リコール届出一覧表

リコール届出日：令和6年9月24日

改善箇所説明図

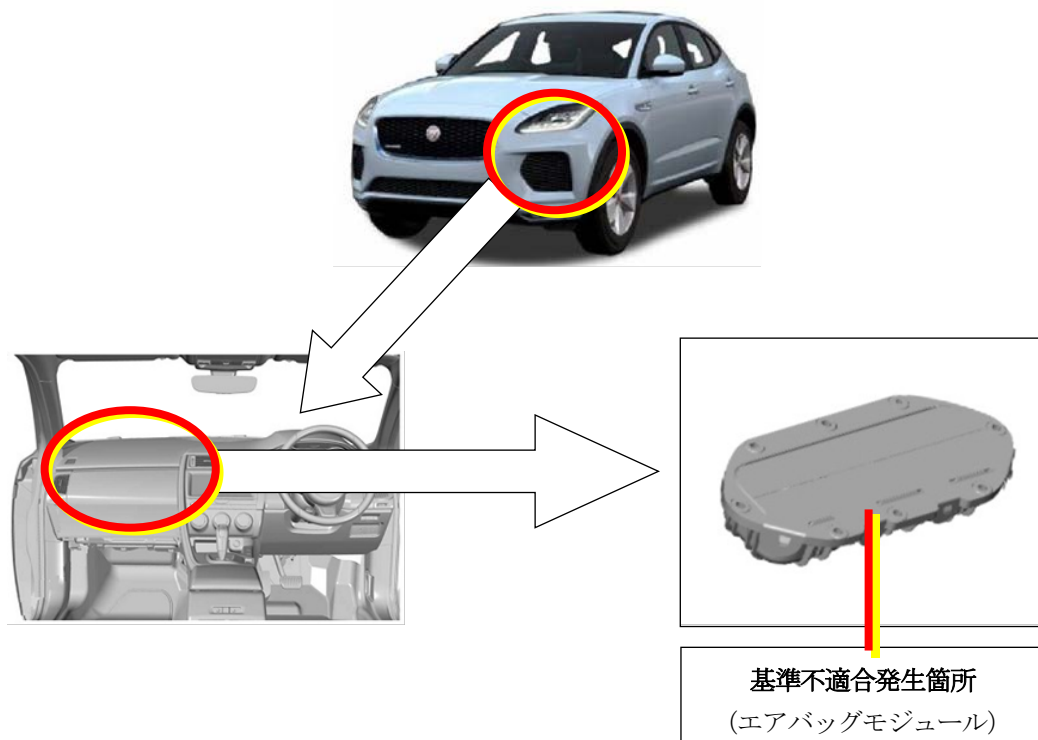
リコール届出番号	外-3871	リコール開始日	令和6年9月24日
届出者の氏名又は名称	ジャガー・ランドローバー・ジャパン株式会社 問い合わせ先：ジャガーお客様相談室 0120-922-772		
基準不適合状態にあると認める構造、装置又は性能の状況及びその原因	助手席エアバッグのインフレーター（膨張装置）において、エアバッグ展開経路である、インストルメントパネルの開口部の製造誤差によっては、意図した通りの展開がされない事がある。そのため、衝突時に助手席エアバッグが完全に展開せず、乗員が過度の傷害を負うおそれがある。		
改善措置の内容	全車両、エアバッグモジュールを対策品に交換する。

注： は、交換部品を示す。
